#### Operazione 4

OGGETTO : RUGGINE BIANCA SU COMPONENTI ZINCATI

MODELLO : Tutte le Land - Rover.

Figura 1 - Installazione pompa del carburante

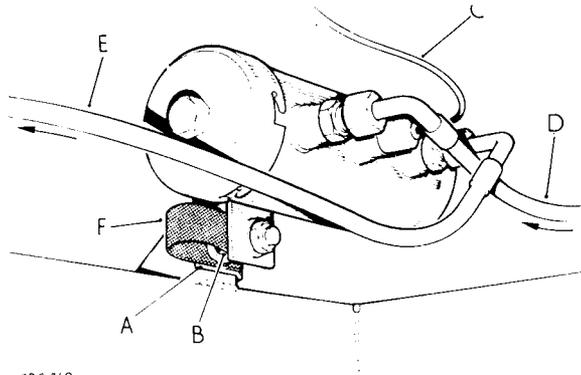
- OGGETTO : POMPA ALIMENTAZIONE CARBURANTE BENDIX
- MODELLI : Land - Rover Serie III 109, 2,6 litri.
- MODIFICA : Introduzione di una pompa elettrica per alimentazione carburante bendix in sostituzione della precedente pompa SU al fine di ovviare il problema di corrosione.

- NUMERI DI SERIE : Cambio lettera di prefisso dello chassis:  
Land - Rover 109, Serie III, 2,6 litri dal prefisso B in poi.
- OSSERVAZIONI : La pompa di alimentazione carburante bendix viene installata sulle attuali Land - Rover 109 con motore da 2,6 litri.  
E' importante quindi che lo stock dei componenti in questione venga ottenuto dal nostro reparto pezzi di ricambio onde permettere l'esatta assistenza tecnica.

Figura 3 - Blocco pressa per cuscinetto testa pignone

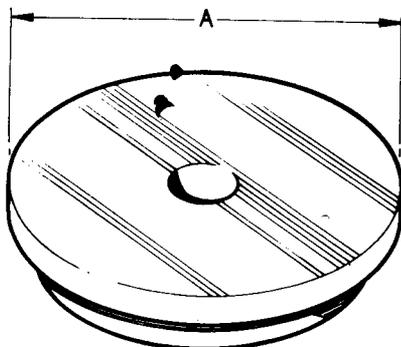
In congiunzione con la specifica sopra riportata si è avuto modo di fornire un nuovo blocco pressa che dà una superficie di contatto superiore con il cappello del cuscinetto del pignone. Il nuovo blocco pressa Pezzo N.262757-1 sostituisce il precedente Pezzo N.262758 per i modelli seguenti:

A - Attrezzo precedente Pezzo N.262758 misurante 69 mm (2,7 pollici)  
Attrezzo recente Pezzo N.262757-1 misurante 77 mm (3,0 pollici)

Figura 2 - Complessivo manicotto e cuscinetto stacco frizione

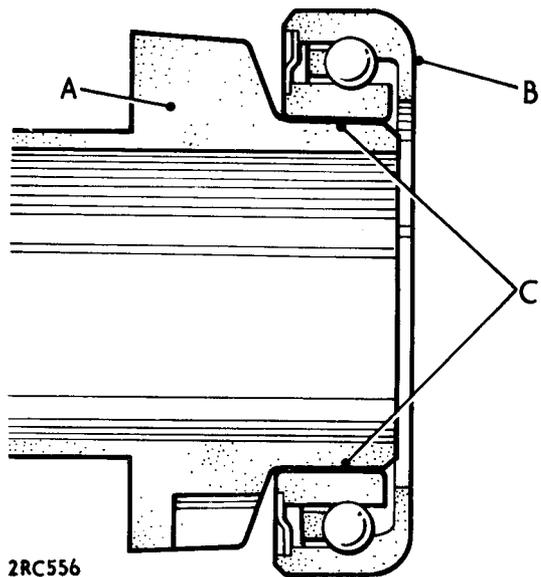
- OSSERVAZIONI : La modifica sopra riportata è stata introdotta al fine di ridurre la possibilità che il manicotto di stacco della frizione si inceppi contro la protuberanza anteriore del coperchio durante condizioni di marcia piuttosto ardue e inoltre al fine di migliorare la lubrificazione del cuscinetto.

- Il complessivo comprende un manicotto in ferrobestos e un nuovo cuscinetto di stacco che è del tipo sigillato pre ingrassato. I componenti sono tenuti assieme per mezzo di speciale composto Loctite.

Figura 3 - Conversione staffa cerniera

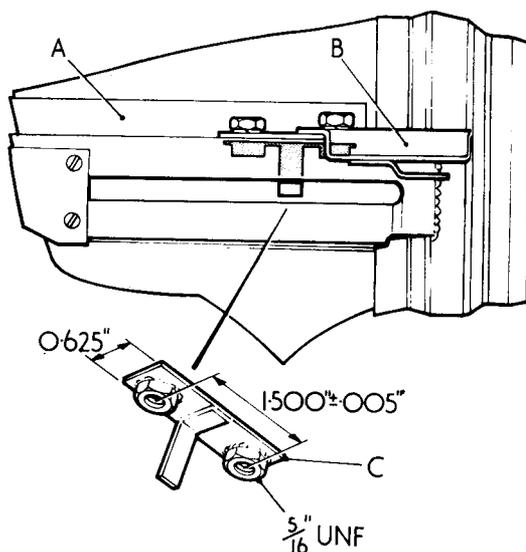
OGGETTO	: PORTE
MODELLI	: Land - Rover Serie II e IIA.
MODIFICA	: Aggiunta di staffa a perno per conversione porta Serie III per installazione su vetture Serie II e IIA.
NUMERI PEZZO	: Assieme staffa a perno, destro.....1 347338 Assieme staffa a perno, sinistro.....1 347339 Vite ) Rondella piana ) Montaggio assieme staffa a cerniera 4 3446 Rondella elastica ) a elemento intermedio sulla intelaiatura 4 3075 Dado ) tura della porta 4 254821

OSSERVAZIONI : Al fine di permettere l'impiego di una porta del tipo Serie III su autovetture della Serie II e IIA, l'assieme in oggetto è bullonato sull'elemento intermedio già fornito sull'intelaiatura della porta della Serie III per attacco della cinghia di ritegno

NOTA: Dal momento che è risultato difficile individuare i dadi nell'elemento intermedio all'atto di serrare le viti di arresto della staffa, verrà fornito il pezzo N. 347511 (complessivo piastra del dado) per questa conversione al posto delle quattro rondelle piane e dadi sopra riportati.

Figura 2 - Distanziatore per cuscinetto del mozzo interno

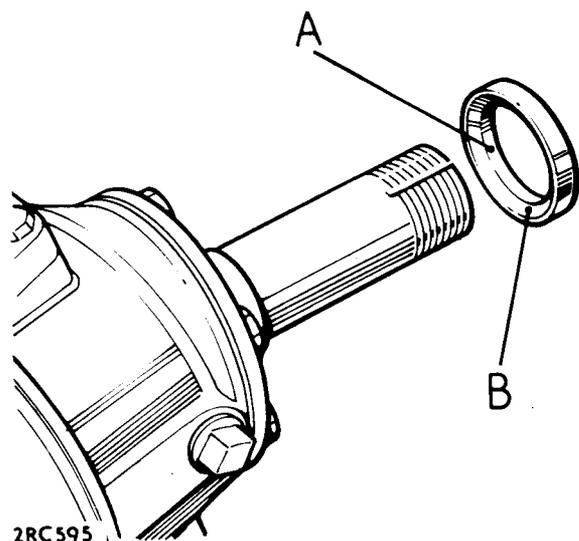
- OGGETTO : DISTANZIATORE PER CUSCINETTO MOZZO INTERNO
- MODELLI : Land - Rover Serie IIA e III
- MODIFICA : Introduzione di un distanziatore in acciaio dolce per eliminare perdite di olio riscontrate dal componente precedente in ferro sinterizzato.

- OSSERVAZIONI : Un certo numero di utenti Land - Rover ha riscontrato perdite di olio dal mozzo perdite che per altro nella maggior parte dei casi sono dovute al distanziatore del cuscinetto interno del tipo ferrosinterizzato Pezzo N. 217351. Ciò può essere dovuto a spezzatura di servizio; sono stati inoltre riportati casi di porosità forse dovuta a incrinatura superficiale.

- Quando le perdite d'olio dal mozzo sono dovute dalle condizione di qui sopra si può togliere il distanziatore del cuscinetto interno come descritto nelle varie operazioni di manuale già citate sostituendo con il tipo in acciaio dolce più recente Pezzo N. 599698, assicurandosi che venga applicato il Bostick 772 alla circonferenza inter-

A - Cospargere la circonferenza interna con Bostik 772

B - Cospargere la superficie conica con Bostik 772

Figura 3 - Ancoraggi braccio del perno del tergicristallo

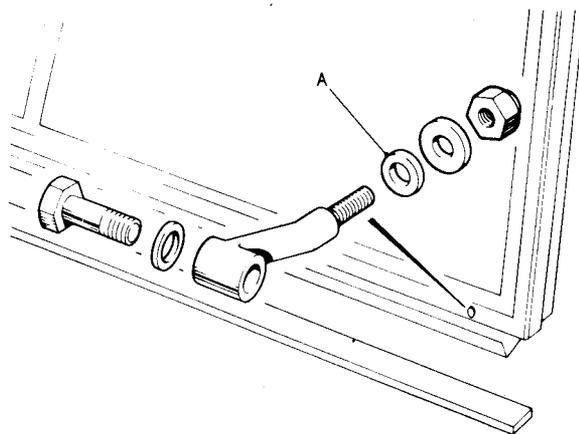
- OGGETTO : BRACCIO PERNO TERGICRISTALLO
- MODELLO : Land - Rover Serie III
- MODIFICA : Sostituzione dell'elemento lavavetro.
- DIPOSITIVA PCMI : L'informazione ottenuta in questa voce è già stata compresa nella corrente diapositiva.

- OSSERVAZIONI : In alcuni casi la rondella di fibra tra il tergicristallo e il braccio del perno si spezza dopo il serraggio iniziale e in fase di manutenzione, questa rondella viene dislocata per vibrazione permettendo così il movimento tra il complessivo del tergicristallo e il braccio dello stesso. Le conseguenze di questo stato di cose sono un braccio spezzato o incrinato. La rondella in fibra è stata ora sostituita con una rondella in rame: si tratta di un componente che va installato in tutti i casi.

Figura 2 - Adattatore RO 1013 chiave torsionometrica per dado dell'albero di trasmissione

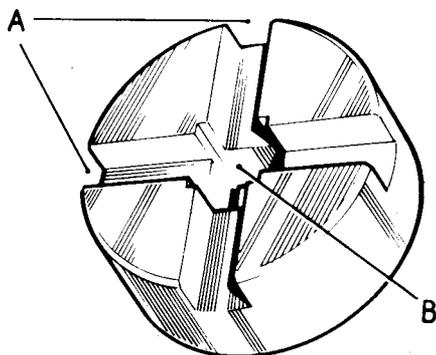
- OGGETTO : ATTREZZO DI SERVIZIO PER DADO ALBERO DI TRASMISSIONE DEL CAMBIO
- MODELLI : Tutti i modelli Land - Rover
- MODIFICA : Introduzione di un adattatore chiave torsionometrica per impiego con la attuale chiave a tubo Pezzo N. 600300 per il dado dell'albero di trasmissione del cambio.

- NUMERO PEZZO : Adattatore chiave torsionometrica per chiave per dado albero di trasmissione.....1 RO 1013
- OSSERVAZIONI : La specifica di costruzione dell'attuale cambio richiede il serraggio del dado speciale N.217477 sulla sezione terminale dell'ingranaggio di rinvio dell'albero di trasmissione del cambio pari a 12,5 kgf m (90 lbf/piede) prima di ribadire la rondella di arresto. L'adattatore sopra riportato è ora disponibile per questo scopo preciso ed è escogitato per l'inserimento sulla sezione terminale dell'attuale chiave per il dado dell'albero di trasmissione Pezzo N.600300. Si consiglia che questo precarico di coppia venga eseguito su tutti i cambi, sia quelli precedenti sia quelli più recenti, durante la normale procedura di revisione.

Figura 2 - Comando di arresto del motore

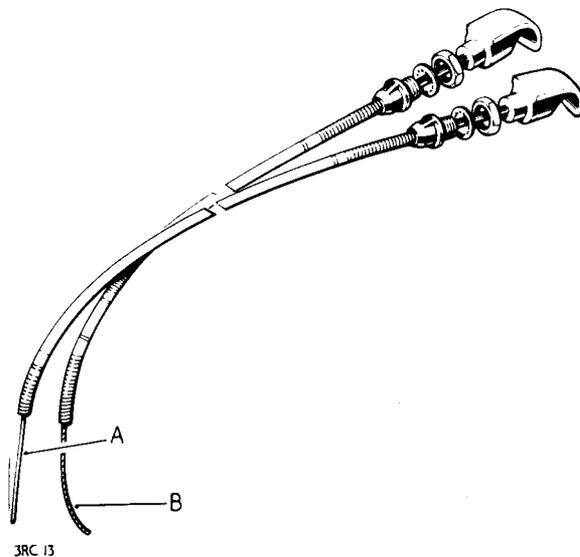
- OGGETTO : FUNZIONAMENTO DURO DEL COMANDO DI ARRESTO DEL MOTORE
- MODELLI : Land - Rover Serie III 2.1/4 litri a diesel.
- MODIFICA : Introduzione di cavo interno a trefoli per comando di arresto del motore.
- NUMERI PEZZO : Comando di arresto del motore.....1 577279 Sterzo destra  
Comando di arresto del motore.....1 577280 Sterzo sinistra
- OSSERVAZIONI : Sono stati fatti presenti alcuni casi in cui il complessivo di arresto del motore è risultato di funzionamento duro. Si è reso per tanto necessario effettuare una modifica della specifica del cavo interno del comando di arresto: dal tipo con placatura in zinco elastico a cavo a trefoli onde facilitare il funzionamento del comando.
- Il numero di pezzo non è stato modificato: il nuovo cavo verrà fornito dal Reparto Pezzi di Cardiff non appena gli stock attuali verranno esauriti.

- A - Tipo vecchio: cavo elastico rivestimento in zinco  
B - Tipo nuovo: cavo a trefoli.

Figura 3 - Terminale sferico leva del cambio

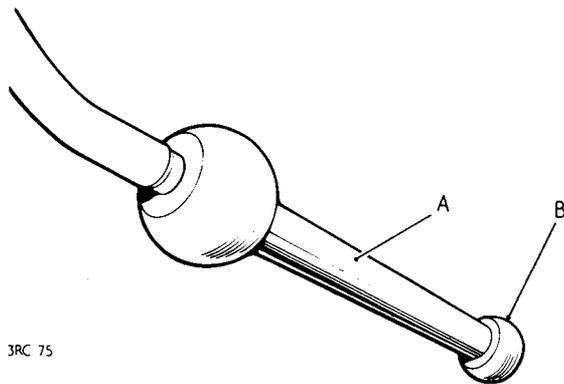
- OGGETTO : TERMINALE SFERICO DELLA LEVA DEL CAMBIO
- MODELLI : Land - Rover Serie III.
- MODIFICA : Introduzione dei dettagli finali in relazione del terminale sferico della leva del cambio presentata a suo tempo nella pubblicazione Service Information Volume 1, Numero 7 alla voce Operazione 23.

- Questa situazione è stata ora debitamente retificata e tutte le forniture a partire dai numeri di serie del cambio sopra descritti saranno della specifica corretta.

Figura 4 - Disposizione della traversa posteriore

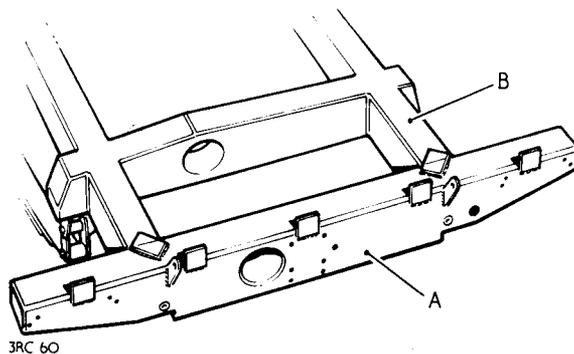
- OGGETTO : TRAVERSE POSTERIORI
- MODELLI : Land - Rover Serie IIA e III.
- MODIFICA : Introduzione di una traversa posteriore quale componente separato al fine di eliminare il fabbisogno di un telaio completo da installarsi nei casi in cui il danno subito si riferisce esclusivamente alla traversa posteriore.

**Figura 2 - Modifica al pannello di supporto della fascia per ottenere una ventilazione maggiore (l'illustrazione riporta il lato posteriore)**

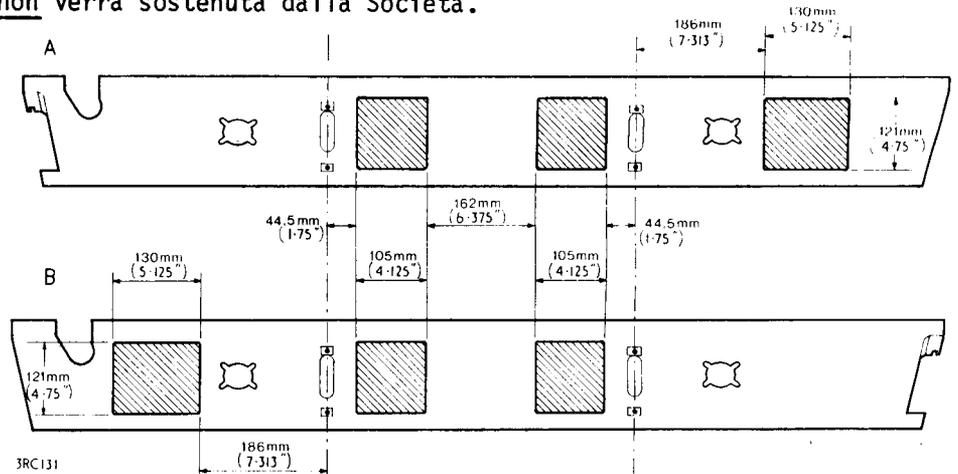
Al fine di ovviare questo inconveniente il pannello di supporto della fascia è stato modificato apportando tre intagli appositi. Quegli utenti che usano modelli della Serie III e richiedessero una ventilazione maggiore possono richiedere la modifica facoltativa del pannello di supporto della fascia. Ad ogni buon conto il costo per questa modifica in retrospettiva che richiede dalle 4 alle 5 ore di lavoro non verrà sostenuta dalla Società.

Figura 1 - Comando di arresto del motore.

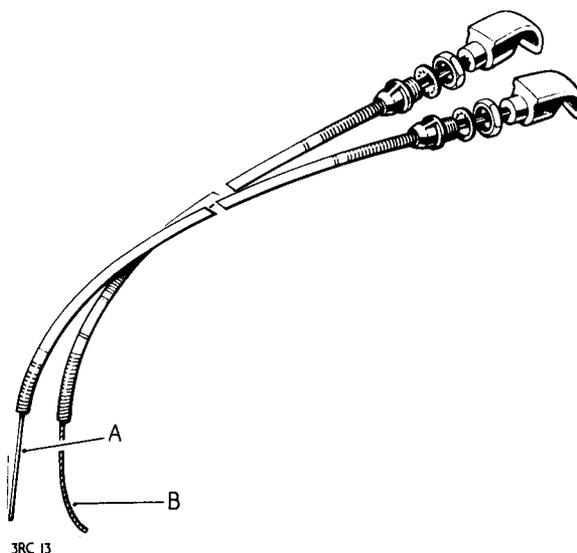
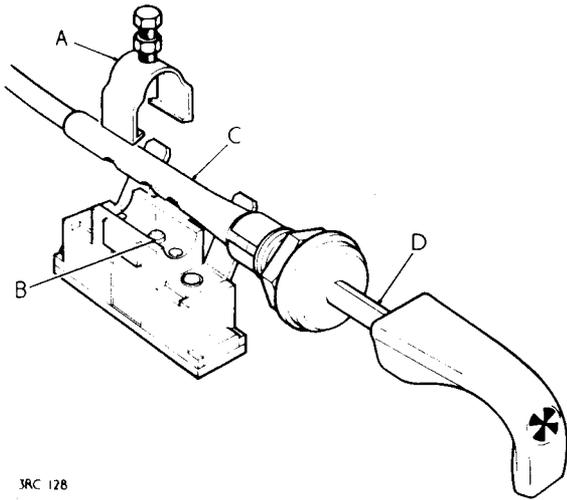
- OGGETTO : FUNZIONAMENTO DURO DEL COMANDO DI ARRESTO DEL MOTORE
- MODELLI : Land - Rover Serie III, 2.1/4 litri diesel.
- SCOPO : Introduzione di istruzioni relative alla sostituzione dietro garanzia dell'arresto della colonna dello sterzo.
- OSSERVAZIONI : Si fa riferimento al Bollettino di Informazioni Volume 1, Numero 12, Operazione 50, Land - Rover che trattava il cavo interno del comando modificato di arresto, allo scopo per l'appunto di facilitarne il funzionamento del complessivo.

- A - Tipo vecchio, cavo con placcatura in zinco.  
 B - Tipo nuovo, cavo a trefoli.

Figura 3 - Tensionatore alternativo catena di distribuzione con re-  
golazione interna.

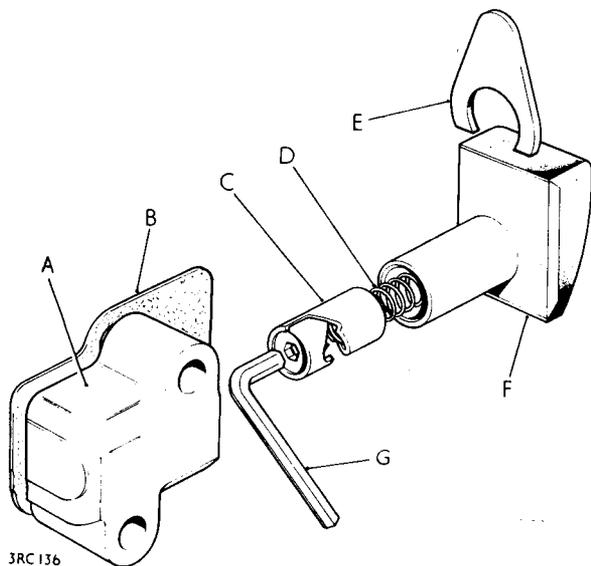
NOTA: Entrambi i tipi di tensionatore vengono spediti sulla scorta  
del medesimo Numero Pezzo.
